Dotyczy: zbiór zawiadomień dotyczących bezpieczeństwa respiratorów Trilogy Evo, Trilogy Evo O2 i Trilogy EV300

AKTUALIZACJA: PILNE zawiadomienie dotyczące bezpieczeństwa

Respiratory Trilogy Evo, Trilogy Evo O2 oraz Trilogy EV300
Korzystanie z nebulizatorów niepneumatycznych, osadzanie się cząsteczek aerozolu powstających podczas nebulizacji na czujniku przepływu oraz alarm dotyczący niedrożności

11 Maja 2026

Figure 1: Acceptable In-Line Nebulizer Placement

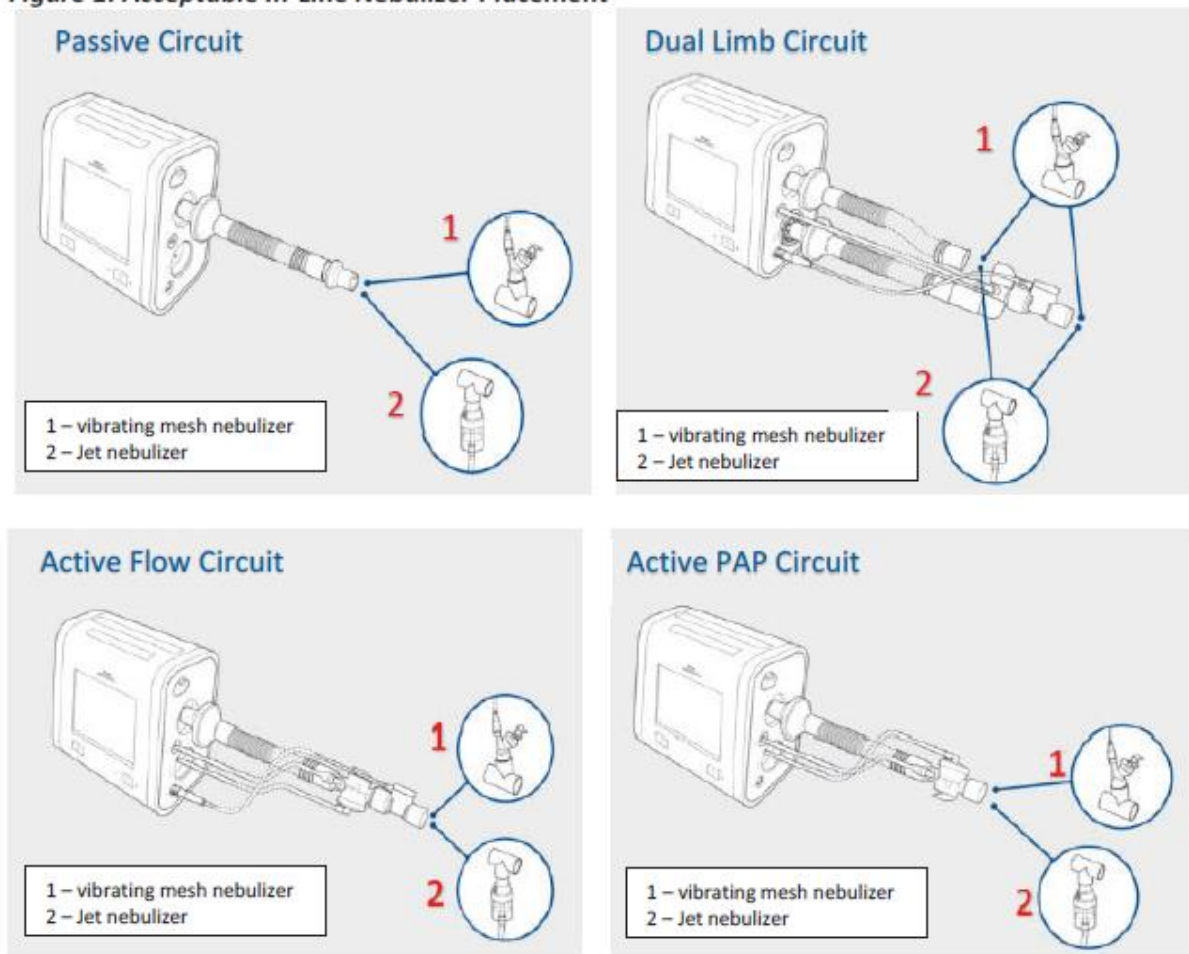
- Nebulizatory niepneumatyczne, podobnie jak pneumatyczne, mogą być używane, pod warunkiem że są umieszczone w odpowiednich miejscach, zgodnie z wytycznymi i instrukcjami dotyczącymi podłączania nebulizatorów do różnych typów obwodów pacjenta. Patrz „Ilustracja 1. Dozwolone metody podłączania nebulizatora do obwodu oddechowego”.

- **UWAGA:** zmiany we wdychanym gazie wywołane użytkowaniem nebulizatorów pneumatycznych i niepneumatycznych mogą mieć negatywny wpływ na dokładność respiratora.
- U klientów, którzy zaktualizowali wersję 1.06.15.00, w interfejsie użytkownika znajduje się wzmianka wyłącznie o nebulizatorach pneumatycznych, choć instrukcje te dotyczą także nebulizatorów niepneumatycznych.
